Masol Continental Biofuel S.r.l.
Stabilimento di Livorno

DOCUMENTAZIONE INTEGRATIVA
STUDIO DI IMPATTO AMBIENTALE
AUTORIZZAZIONE INTEGRATA AMBIENTALE

Giugno 2015

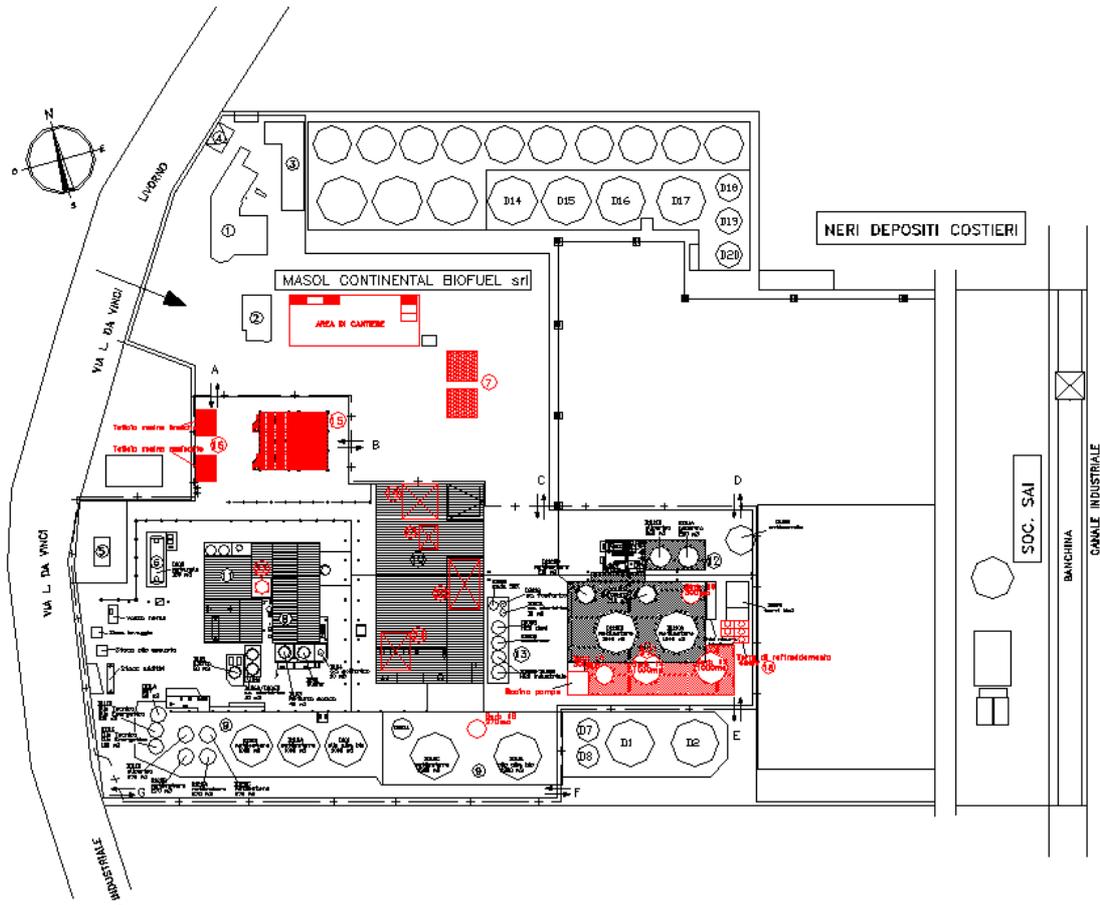
IL PROPONENTE DEVE FORNIRE UNA STIMA DEI LIVELLI DI RUMORE CHE POTRANNO ESSERE PRODOTTI IN PROSSIMITÀ DEGLI EDIFICI E DELLE AREE DI PERTINENZA DELLE AZIENDE VICINE. IN PARTICOLARE SI FORNISCA LA LOCALIZZAZIONE E LA DESCRIZIONE DELLE OPERAZIONI DI CANTIERE E DELLE SORGENTI MAGGIORMENTE IMPATTANTI DAL PUNTO DI VISTA ACUSTICO, INDICANDO EVENTUALI POSSIBILI AZIONI O INTERVENTI PER LA RIDUZIONE DEL RUMORE IN CASO DI PREVISTO SUPERAMENTO DEI LIMITI DI LEGGE.

S'individuano alcune zone libere, facenti parte dell'area all'interno dello stabilimento Masol, che verranno destinate ad aree di cantiere. In rosso le aree di intervento.

La distanza della principale area di cantiere in prossimità della portineria (indicata con il numero 2 nella figura sotto riportata) dista circa 70 metri dal confine Nord della proprietà Masol.

Supponendo l'impiego contemporaneo delle diverse apparecchiature ($L_w \text{ TOT} = 109 + 105 + 100 = 113,0$ dB(A)) alla distanza minima dal confine Nord si ottiene una pressione sonora pari a:

$$L_p = 110,8 - 20 \cdot \text{LOG}_{10}(70) - 8 = 68,0 \text{ dB(A)}$$

A fronte del superamento del livello di emissione previsto per la Classe VI sarà opportuno procedere alla richiesta di deroga per attività rumorosa temporanea così come previsto dal Regolamento acustico del Comune di Livorno Approvato con Delibera di Consiglio Comunale n. 104 del 19 settembre 2013. La richiesta di deroga dovrà essere redatta da un Tecnico Competente in Acustica Ambientale ai sensi dell'art. 2, comma 6 e 7 della Legge 447/95 e presentata al Comune di Livorno 30 giorni prima dell'inizio delle attività.

MASOL
Continental Biofuel S.r.l.
Stabilimento di LIVORNO
CERTIFICATO RILEVAMENTO FONOMETRICO L447/95

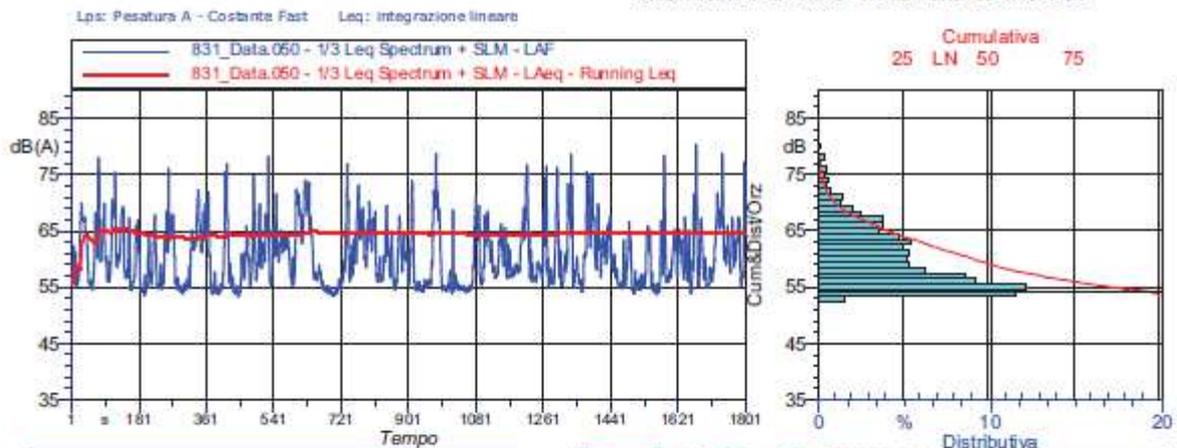
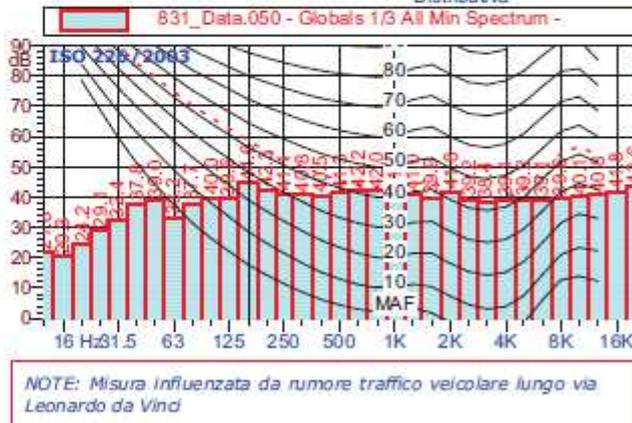
CONSIDERATO CHE, SULLA BASE DEI RISULTATI DELLE VALUTAZIONI TEORICHE DI IMPATTO ACUSTICO RIPORTATI NELLA DOCUMENTAZIONE PRESENTATA RELATIVAMENTE AI LIVELLI DI RUMORE POST-OPERAM EMESSI NEL SUO COMPLESSO DALL'AZIENDA, SI EVINCE IL POSSIBILE SUPERAMENTO DEL LIMITE DI EMISSIONE DIURNO PRESSO IL PUNTO RICEUTORE P1 (LIVELLO PREVISTO 66,3 dB (A), LIMITE DI EMISSIONE 65 dB(A)), IL PROPONENTE DEVE FORNIRE INDICAZIONI DI DETTAGLIO IN MERITO A POSSIBILI AZIONI O INTERVENTI DI RISANAMENTO PER LA RIDUZIONE DEI LIVELLI DI RUMORE AL DI SOTTO DEL LIMITE DI LEGGE.

Il livello di 66,3 dB(A) è stato ottenuto sommando all'emissione dei nuovi impianti il livello di rumore ambientale ottenuto nella medesima posizione attraverso una campagna di monitoraggio fonometrico effettuata in data 17 luglio 2014.

Il livello di pressione sonora nella postazione P1 è generato dal contributo del traffico stradale (visibile nella time history tramite i picchi prossimi a 75 dB(A)) e un livello di fondo pari a circa 55 dB(A) (rappresentati dall'L95). Il livello di 66,3 dB(A) è quindi identificabile come un livello di immissione e non come un livello di emissione, per tale motivo è confrontabile con i 70 dB(A) della Classe VI. Il contributo della Masol allo stato attuale nella postazione P1, come detto, può, nella peggiore delle ipotesi, essere identificato con il livello stazionario che caratterizza il rumore di fondo, motivo per cui se volessimo fornire una stima dell'emissione complessiva della Masol, a seguito della realizzazione degli impianti si dovrebbe sommare il contributo dell'attuale L95 = 54,4 dB(A) al contributo della valutazione previsionale pari a 61,3 dB(A), per un livello complessivo di 62,3 dB(A) che risulta essere entro i limiti di emissione di una Classe VI.
